Dodatek č. 1 Smlouvy o dílo

Oprava a výměna středového ložiska a převodovky klariflokulátoru - lokalita Zlaté Hory

Pastorek a ložiska

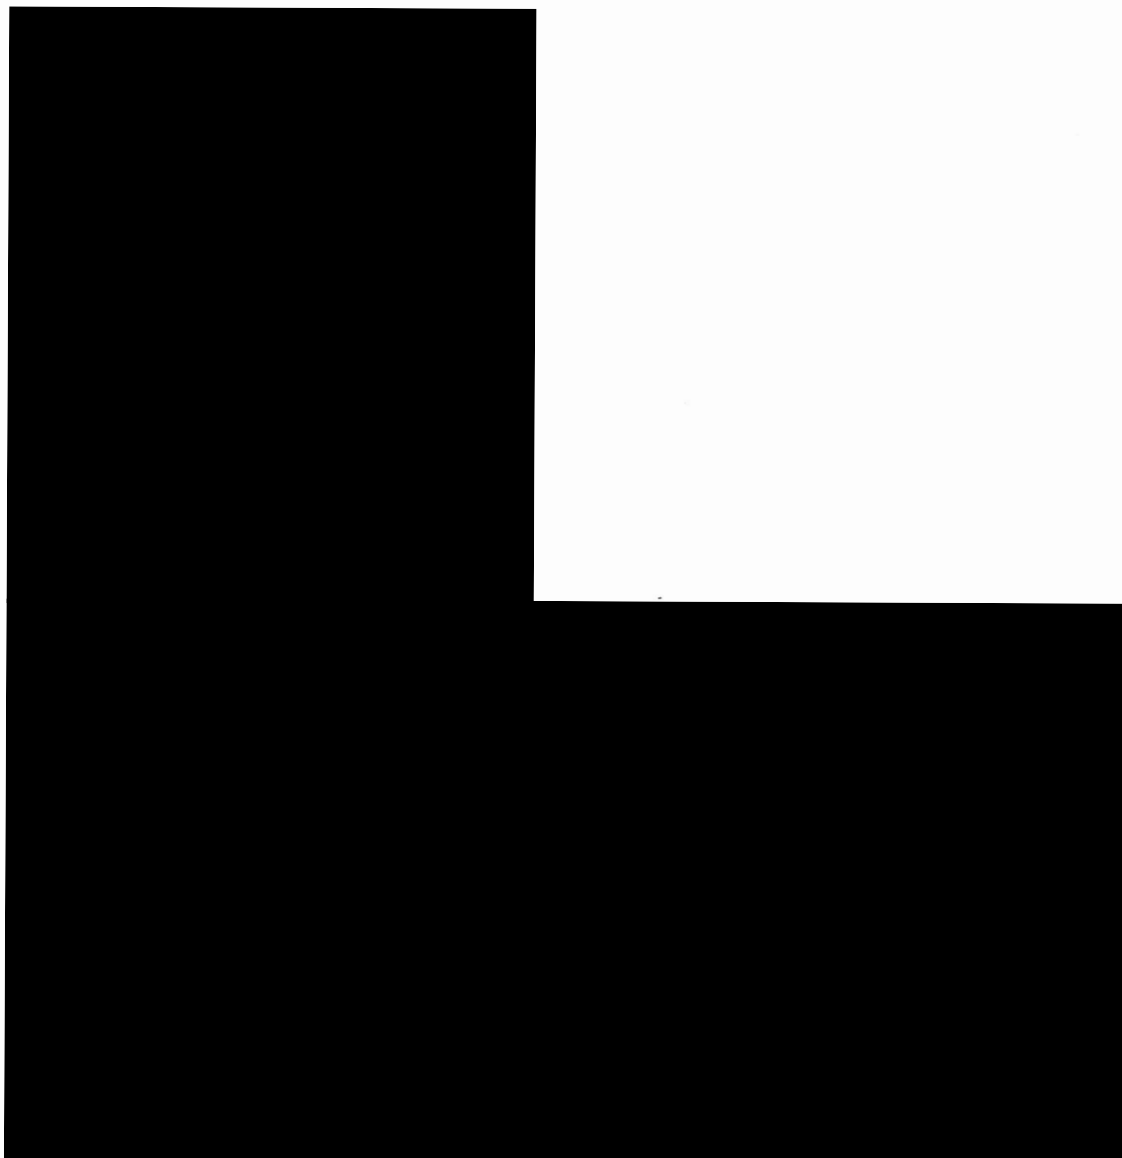
Destrukce ložiska. Volné valivé elementy (kuličky) a rozbité/zkorodované segmenty klece ložiska. Tato skutečnost způsobila poškození domků ložisek a značné opotřebení hřídele pastorku. Nosná konstrukce ložisek (pastorku) není dostatečně „tuhá“.

- Výměna hřídel pastorku
- Domky, nová ložiska, vložky a těsnění
- Zpevnění konstrukce uložení pastorku
- Vyvedení mazacích míst
- Vyřešení odvodnění celého mechanismu
- Renovace oběžného kola – ozubení
- Transport lávky tam i zpět
